Ministerio de Infraestructura y Transporte
Aeropuerto Internacional Rosario
"Islas Malvinas"

Ref. Licitación Pública N° 11/2017
Expediente N° 01806-00001190-8

Objeto: EJECUCIÓN NUEVA TERMINAL DE PASAJEROS - PRIMERA ETAPA - AEROPUERTO INTERNACIONAL DE ROSARIO

CIRCULAR ACLARATORIA N° 2 – CON CONSULTA

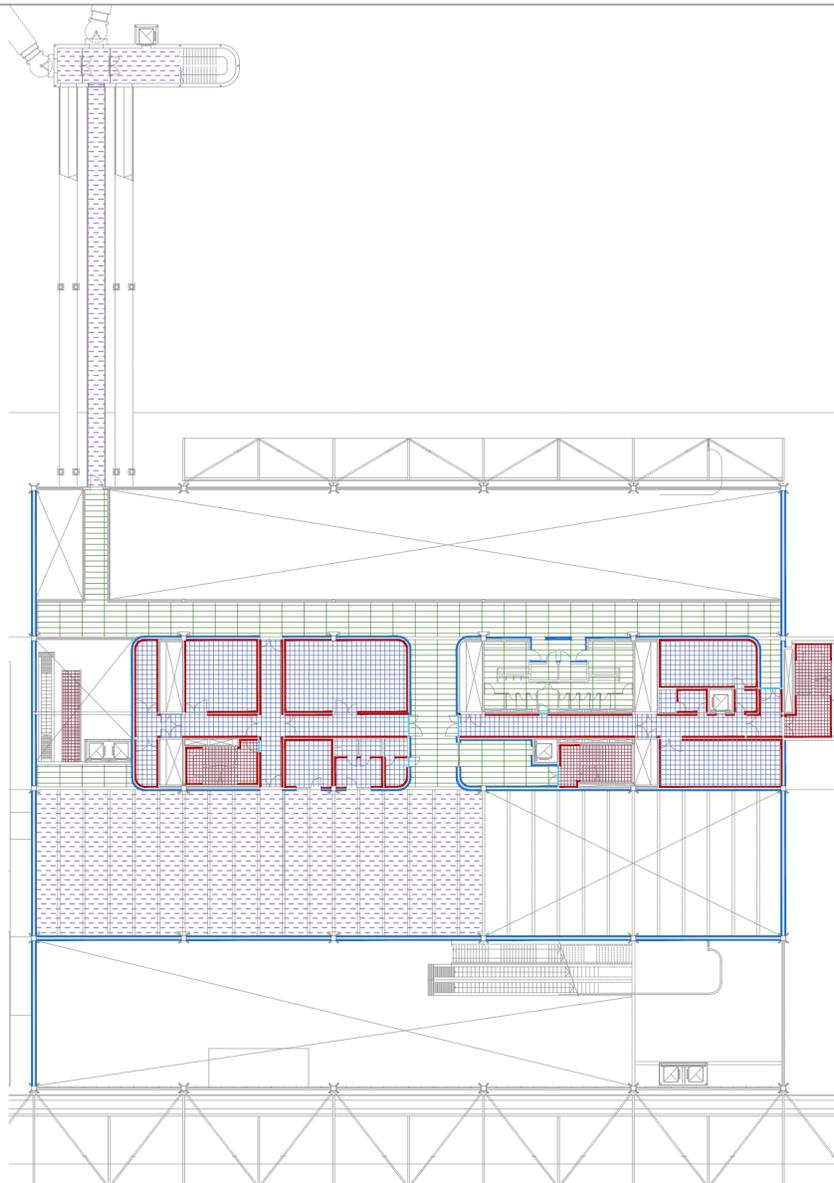
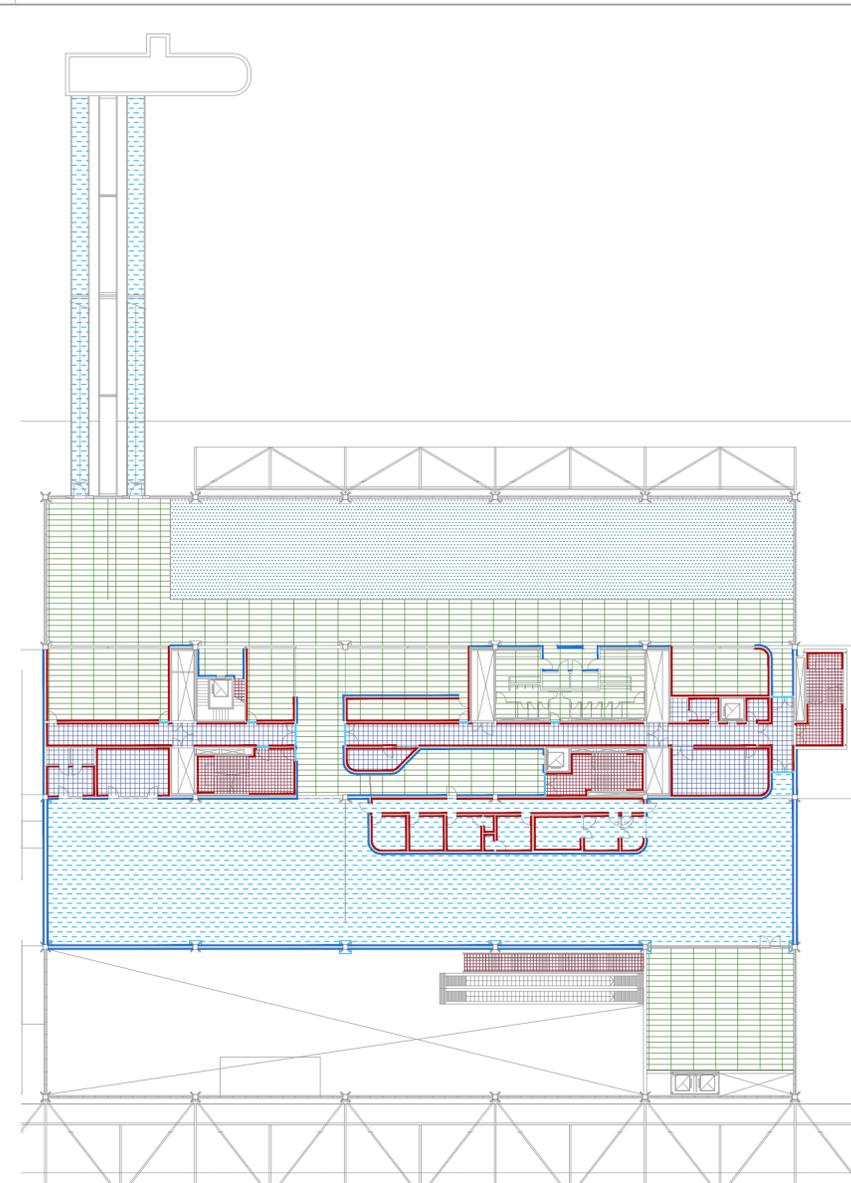
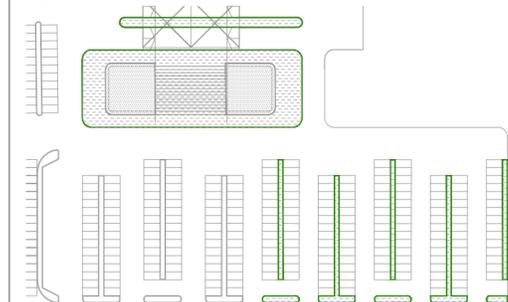
1. Consulta: Hay ítems como ser el 12.90: Piso técnico Masterfloor 60 x 60 con revestimiento vinílico, indicado en la página 53 del pliego que no se encuentra en la planilla de cotización.

Respuesta: El Piso técnico Masterfloor 60x60 con revestimiento vinílico corresponde al sector de Data Center, con 60,40 m2 de superficie. Se adjunta plano "A.31-2 ESQUEMA DE PISOS", con esa modificación. El mismo se deberá tener en cuenta en la cotización del proyecto. La medición correspondiente está contemplada en el ítem "11.06 MOSAICO GRANÍTICO 60 x 40 CM", por lo tanto el monto deberá incluirse en ese ítem.
